Informe LM-AT-044-2019

Informe de Auditoría Técnica **Calidad de materiales y prácticas constructivas del proyecto** **Construcción de Paso a desnivel en intersección Garantías** **Sociales, Ruta Nacional No. 39**

Licitación Pública Internacional No. 2013LI-000011-0DE00

Calidad de materiales y prácticas constructivas del proyecto: Construcción de Paso a desnivel en intersección Garantías Sociales, Ruta Nacional No. 39.

Figura 2. Resultados de resistencia a la compresión inconfiada según los datos de verificación de calidad.

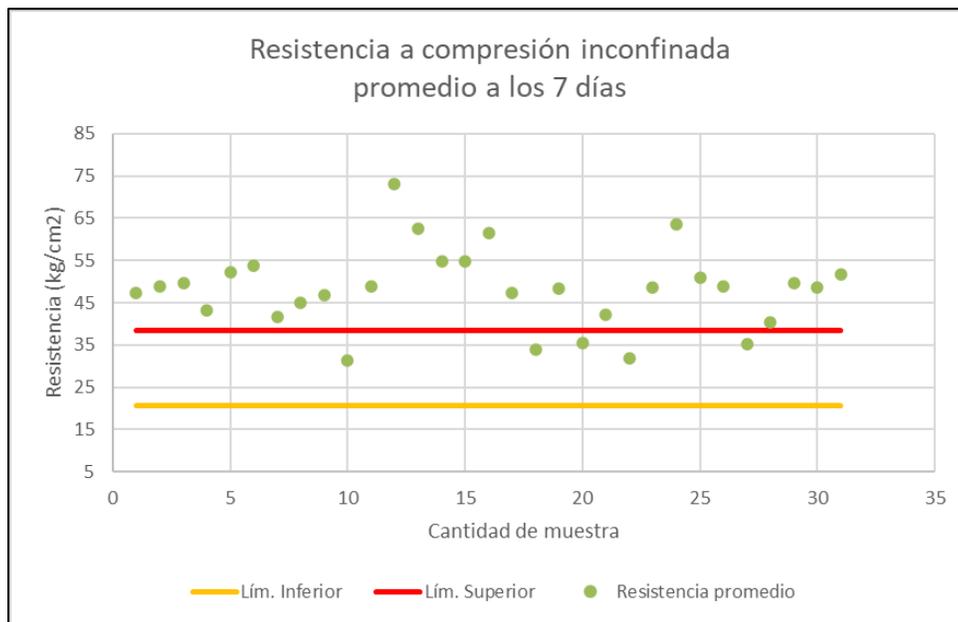
Parámetro	Resistencia (kg/cm ²)
Promedio (σ)	48,1
Desviación estándar (S)	9,4
Número total de valores (n)	31
Límite superior del parámetro de especificación (LSPE)	38,3
Límite inferior del parámetro de especificación (LIPE)	20,6
Índice de calidad superior (ICS)	-1,05
Índice de calidad inferior (ICI)	2,9
Porcentaje de incumplimiento fuera (superior) del límite (PIS)	84,8%
Porcentaje de incumplimiento fuera (inferior) del límite (PII)	0,3%
Total fuera de los rangos de especificación (NI)	85,1%

En conclusión, el proceso de fabricación de la base estabilizada con cemento muestra una alta variabilidad en la resistencia medida, una tendencia a producir un material con un exceso de resistencia por encima de la especificación del proyecto y también al compararlo con la especificación declarada en el diseño del material aprobado por la Administración, estas situaciones evidencian que el proceso de producción no estuvo controlado y consecuentemente el riesgo de agrietamiento tampoco.

Figura 7: Porcentaje de vacíos de núcleos extraídos en capas asfálticas colocadas en enero 2020 proyecto Garantías Sociales.

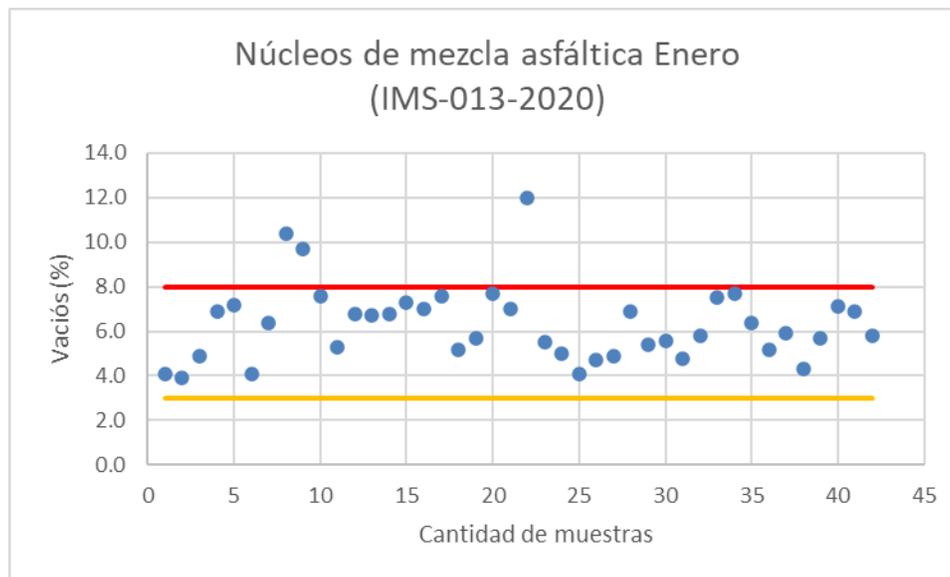
de un total de 42 núcleos extraídos de las capas asfálticas colocadas en el proyecto durante ese mes.

En la **Figura 7** se muestra la recopilación de los datos del porcentaje de vacíos de los núcleos de mezcla asfáltica ensayados en el mes de enero según informe IMS-013-2020.

Figura 12. Superficie de la base estabilizada sin cobertura del riego de liga.

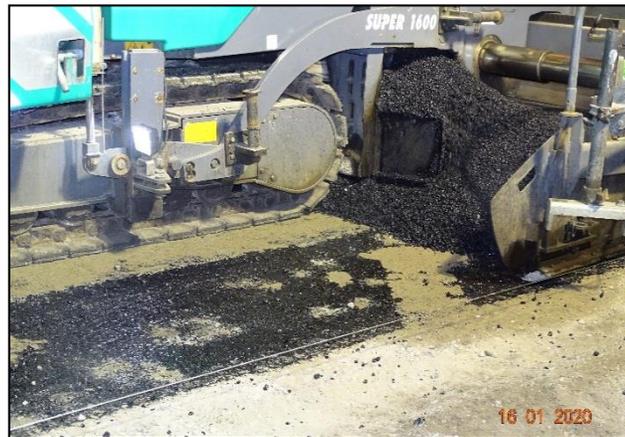
El día 16 de enero 2020, se evidenció que el riego **de imprimación** no penetró ni se adhirió a la superficie de la base estabilizada. Adicionalmente, observó la colocación de “traba” o polveado, previo a la colocación de la mezcla asfáltica, la cual se levantó durante las maniobras de acomodo de las vagonetas dejando la superficie de la base estabilizada sin riego. A pesar de ello se continuó con la colocación de mezcla sin volver a aplicar el riego.

Esta situación representa una condición de riesgo alto para que las capas al no quedar adheridas y funciones de forma separada cuando el proyecto se abra al tránsito.
